## 澄清答复

根据各投标人的问题回复，现统一回复如下：

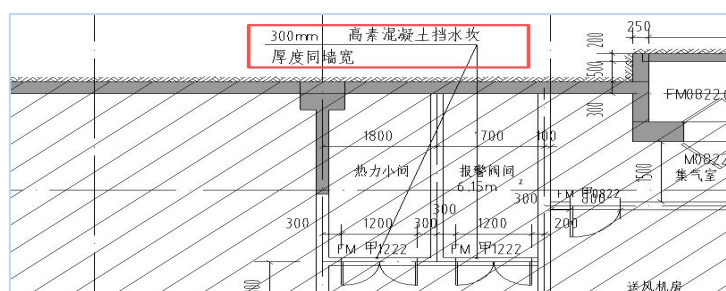
10、本项目含有一层地下室，基坑深度 5m 左右，现阶段是否有项目基坑支护和降水设计图纸，能否向我方提供？

答复：由投标人自行考虑。

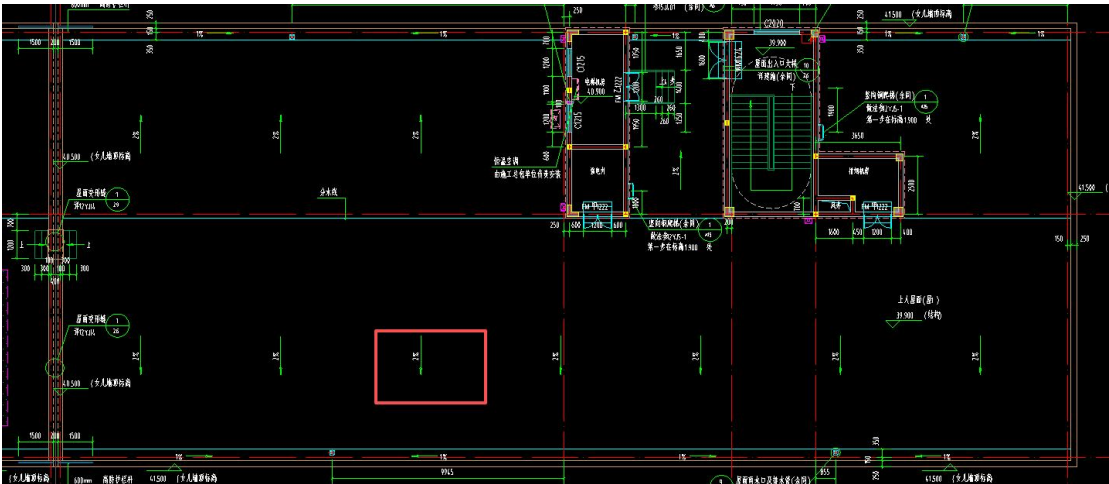
18、“建筑工程”单位工程保温隔热屋面项目特征描述第6条中最薄处30厚LC5.0轻骨料混凝土,找坡4%,建筑平面图中屋面找坡为2%,找坡层坡度以哪个为准?

分部分项工程	清单项目	项目特征	单位	工程量	备注
B1		保温、隔热、防腐工程			
1	011001001001	项 保温隔热屋面	m2	1454.93	屋1: 细石混凝土保护层倒置式上人保温屋面 做法参: 23J909屋A37 1. 40厚C20细石混凝土保护层, 内配冷拔丝Φ4双向@150, 设分格缝缝宽20, 油膏填缝, 纵横间距≤6m 2. 80mm+80mm挤塑聚苯板(B1级), 配套胶粘剂粘贴 3. 2层3.0厚高聚物改性沥青防水卷材(PY)聚酯胎(防水卷材的上翻和附加层工程量在组价中考虑), 4. 2.0厚高聚物改性沥青防水涂料 5. 20厚DSM15砂浆(1:3水泥砂浆)找平层 6. 最薄处30厚LC5.0轻骨料混凝土, 找坡4% 7. 其他: 未尽事宜参见施工说明、图纸答疑、招标文件及相关规范图集等 屋2: 涂料保护层倒置式不上人保温屋面参 23J909屋A42 1. 浅色涂料(丙烯酸屋面反射涂料) 2. 20厚DSM15砂浆(1:3水泥砂浆)找平层, 设分格缝缝宽20, 内填DSM15砂浆(1:3水泥砂浆), 纵横间距≤6m 3. 80mm+80mm挤塑聚苯板(B1级), 配套胶粘剂粘贴 4. 2层3.0厚高聚物改性沥青防水卷材(PY)聚酯胎(防水卷材的上翻和附加层工程量在组价中考虑), 5. 2.0厚高聚物改性沥青防水涂料 6. 20厚DSM15砂浆(1:3水泥砂浆)找平层 7. 最薄处30厚LC5.0轻骨料混凝土, 找坡4% 8. 其他: 未尽事宜参见施工说明、图纸答疑、招标文件及相关规范图集等
2	011001001002	项 保温隔热屋面	m2	123.97	屋1: 细石混凝土保护层倒置式上人保温屋面 做法参: 23J909屋A37 1. 40厚C20细石混凝土保护层, 内配冷拔丝Φ4双向@150, 设分格缝缝宽20, 油膏填缝, 纵横间距≤6m 2. 80mm+80mm挤塑聚苯板(B1级), 配套胶粘剂粘贴 3. 2层3.0厚高聚物改性沥青防水卷材(PY)聚酯胎(防水卷材的上翻和附加层工程量在组价中考虑), 4. 2.0厚高聚物改性沥青防水涂料 5. 20厚DSM15砂浆(1:3水泥砂浆)找平层 6. 最薄处30厚LC5.0轻骨料混凝土, 找坡4% 7. 其他: 未尽事宜参见施工说明、图纸答疑、招标文件及相关规范图集等 屋2: 涂料保护层倒置式不上人保温屋面参 23J909屋A42 1. 浅色涂料(丙烯酸屋面反射涂料) 2. 20厚DSM15砂浆(1:3水泥砂浆)找平层, 设分格缝缝宽20, 内填DSM15砂浆(1:3水泥砂浆), 纵横间距≤6m 3. 80mm+80mm挤塑聚苯板(B1级), 配套胶粘剂粘贴 4. 2层3.0厚高聚物改性沥青防水卷材(PY)聚酯胎(防水卷材的上翻和附加层工程量在组价中考虑), 5. 2.0厚高聚物改性沥青防水涂料 6. 20厚DSM15砂浆(1:3水泥砂浆)找平层 7. 最薄处30厚LC5.0轻骨料混凝土, 找坡4% 8. 其他: 未尽事宜参见施工说明、图纸答疑、招标文件及相关规范图集等

答复：以建筑平面图中屋面找坡为2%为准。
